Zeitschrift: Bulletin technique de la Suisse romande
Band: 28 (1902)
Heft: 14

Constructions en béton armé.

*Rapport des experts sur l'accident de l'« Eschenvorstadt », à Bâle.
[Fin]¹.*

Chapitre VII. Les calculs statiques.

Fig. 6. — Disposition du pilier, du sommier et des voûtes dans le vestibule du rez-de-chaussée.

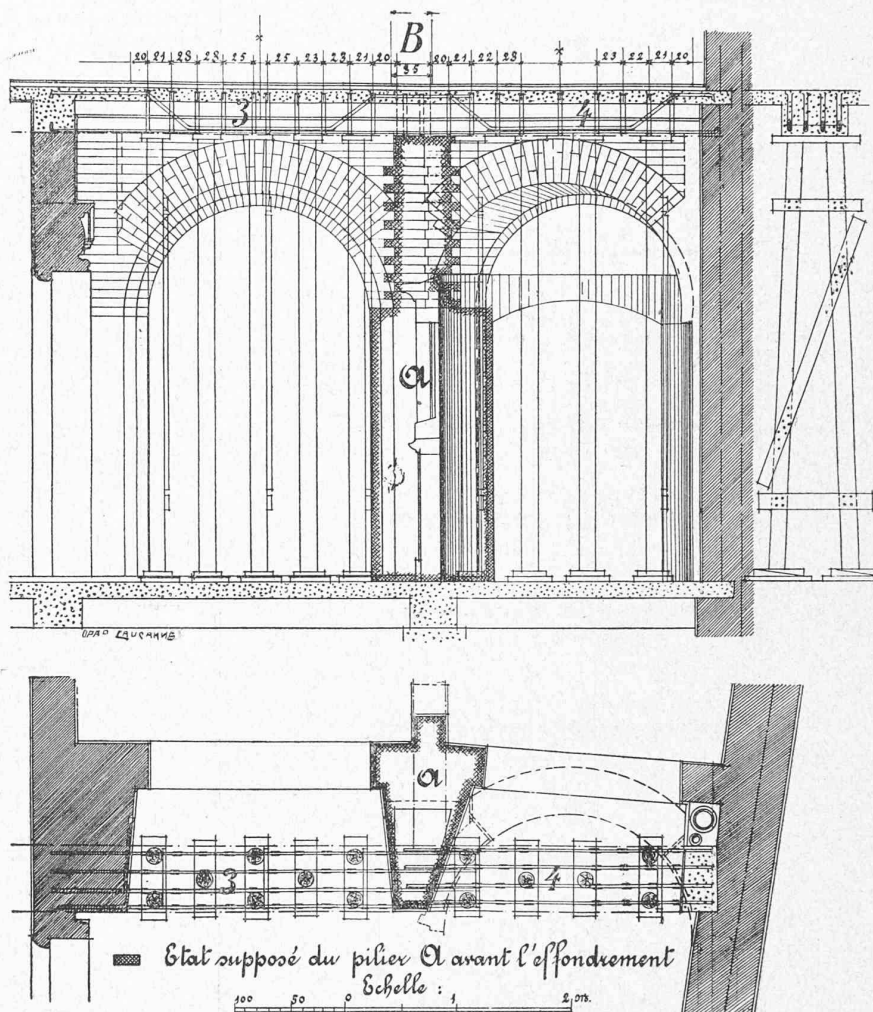
La jonction des sommiers 3 et 4 devait s'appuyer sur un pilier maçonné. La poutre fut soutenue provisoirement, à gauche et à droite, par des étais en bois. Mais ces étais étaient gênants pour l'exécution des maçonneries du pilier ; ils furent enlevés en partie et remplacés par un court étau de 10 cm. de diamètre environ qui s'appuyait sur le pilier à moitié maçonné. On continua à monter la maçonnerie du pilier, à section très réduite, pour autant que l'étau le permettait. Au dire des témoins le pilier doit avoir été prolongé jusqu'au sommier. L'écroulement se produisit approximativement une heure après l'enlèvement des étais.

Il nous reste encore à examiner le pilier en briques prolongé vers le haut avec une section très réduite. D'après le croquis tracé par deux témoins ce pilier devait avoir à sa partie supérieure une section d'environ ¹/₁₀ de m² et, d'après la description de M. Linder, du 26 septembre, une section d'environ ¹/₃ de m². En maçonnerie régulière et mortier ferme il aurait peut-être été capable de supporter un poids de 17 tonnes. Mais la maçonnerie était pourvue d'arrachements en vue de sa liaison future, et le mortier de chaux était complètement frais et tendre. Il suffisait d'une petite cause secondaire pour écraser l'étai en bois, faire refluer le mortier et amener cette étroite murette à fléchir.
